## ÁLVARO DE CARVALHO

Em resposta ao recurso enviado pela empresa Solar, confirmamos que o primeiro estudo enviado pela empresa, foi corretamente interpretado, onde a topologia da via estava correta, com duas vias de 9 metros de cada lado e um canteiro central.

Imagem primeiro estudo pagina10

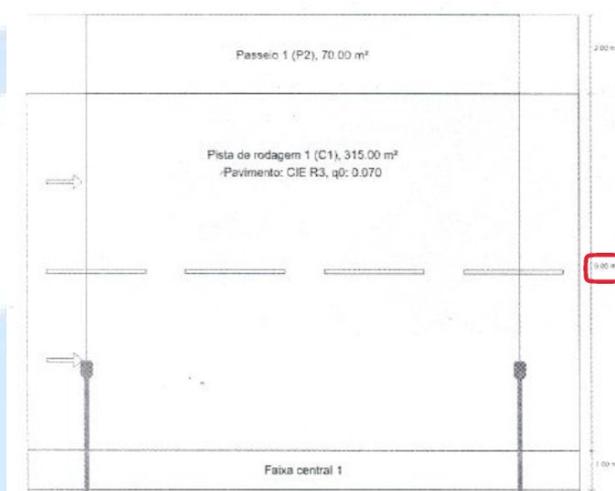
A primeira versão apresentada pela empresa estava com a topologia correta, porém o produto apresentado não atende de forma integral a Norma de Iluminação Pública NBR 5101:2018 nos requisitos apresentados, consta o não atendimento da norma e do edital no requisito Uniformidade U(Emin / Emed) e no Fator de manutenção, onde o valor de Uniformidade U(Emin / Emed) encontrado foi de 0,38 ao invés de 0,40, e o valor do fator de manutenção foi utilizado 0,70 ao invés de 0,90 conforme exige a norma de iluminação Pública NBR5101:2018, bem como o edital.

Imagem segundo estudo pagina10

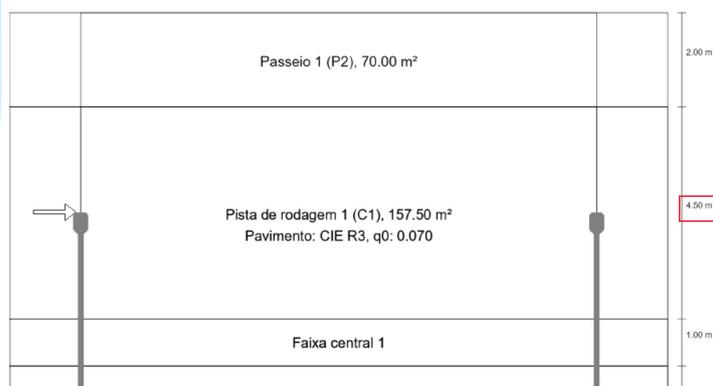
O novo estudo enviado não está de acordo com o exigido em edital, pois não retrata o cenário padrão correto e exigido para os demais concorrentes do processo. Não se pode aceitar a mudança na topologia da via para que o produto/proponente seja aceito.

Portanto esse novo estudo considerando uma via de 4,5m de largura não é aceito, uma vez que está totalmente fora do estipulado em edital, que exige a largura de 9 metros.

O cenário apresentado revisado está em total desacordo com o edital, portanto os resultados são inválidos.

Rua 1  
**Resumo (em direção EN 13201:2015)**

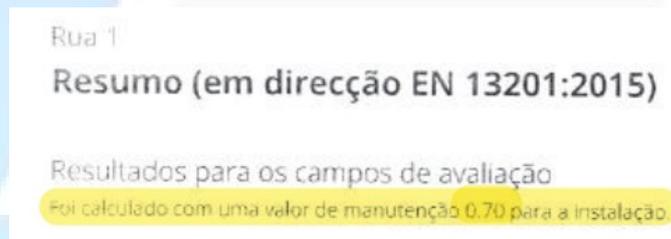
Resultados para os campos de avaliação  
Foi calculado com uma valor de manutenção 0.70 para a instalação.
